Zur Frage der Hochbrücke Baden-Wettingen.

(Schluss von Seite 310 ffd. Bandes und von Seite 134 in Band 81).

Abb. 5. Uebersichtsplan zum Bericht der Experten Prof. P. Bonatz, Prof. K. Moser und Prof. A. Rohn. — Masstab 1 : 3000.

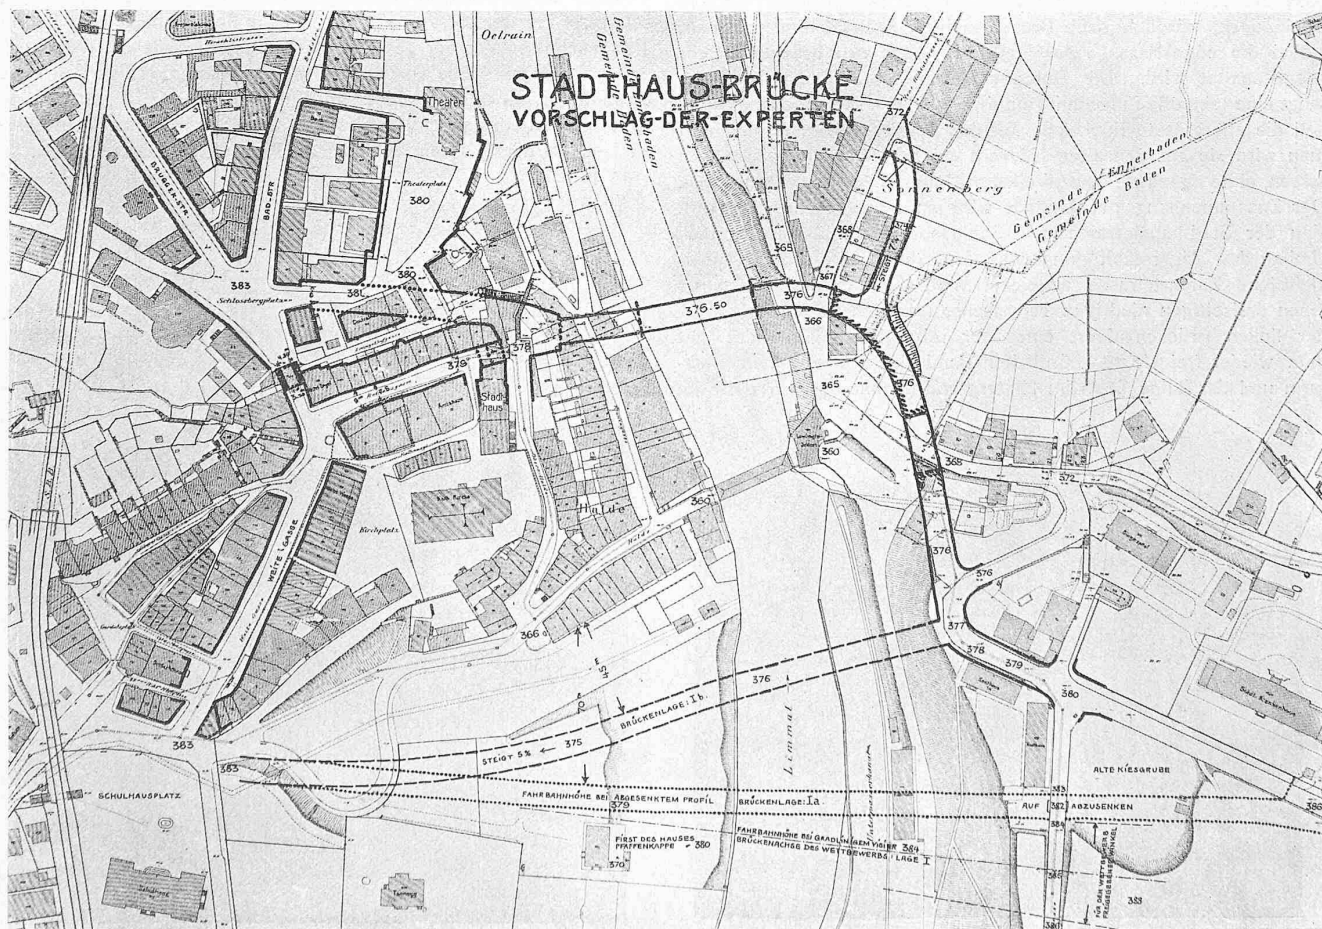
Schon anlässlich der gemeinsamen Beratungen gegen Ende letzten Jahres, die dann zur Veranstaltung des Submissions-Wettbewerbes für die Schulhausplatz-Brücke führten, wünschten die Vertreter der Stadt Baden die Prüfung, bezw. Zulassung auch anderer Brückenstellen im Wettbewerb. Ihre Wünsche konnten gegenüber dem ausgesprochenen Willen Wettingens und der kantonalen Baudirektion nicht durchdringen, selbst dann nicht, nachdem in der ersten Sitzung des Preisgerichts seine unvoreingenommenen Fachleute einstimmig, gegen die Stimmen der zwei aargauischen Regierungsvertreter, sehr ernste Bedenken gegen die vorgeschlagene Brückenstelle geäußert hatten. So musste Baden der Sache einstweilen den Lauf lassen und die versäumte *Abklärung der verschiedenen Möglichkeiten* auf anderem Wege suchen. Dies geschah durch Veranstaltung einer *Expertise*, zu deren Vornahme die beiden Architekten Prof. P. Bonatz (Stuttgart) und Prof. K. Moser (Zürich) und als Ingenieur Prof. A. Rohn (Zürich) berufen wurden. Diese prüften die schwierigen örtlichen Verhältnisse in Baden, sowie die vorliegenden Projekte für die „Schulhausbrücke“ (Wettbewerb) einerseits und einer vom Bauamt Baden in Verbindung mit der A. G. Motor entworfenen „Theaterplatzbrücke“ (vergl. S. 132 in Band 81) andererseits und gaben sodann Ende August 1923 ihr Gutachten ab, begleitet von einem neuen Vorschlag, der sog. „*Stadthausbrücke*“ (dar-

gestellt in untenstehendem Plan (Abbildung 5) und in den Abbildungen 6 bis 8 auf Seite 334).

Zunächst aber prüften die Experten die Möglichkeit, das Schulhaus-Projekt durch Senkung der Fahrbahnhöhe in seiner erdrückenden Wirkung zu mildern. Dies ist, wie Abbildung 5 in den Studien Ia und Ib zeigt, aus topographischen Gründen nur möglich durch Annäherung an
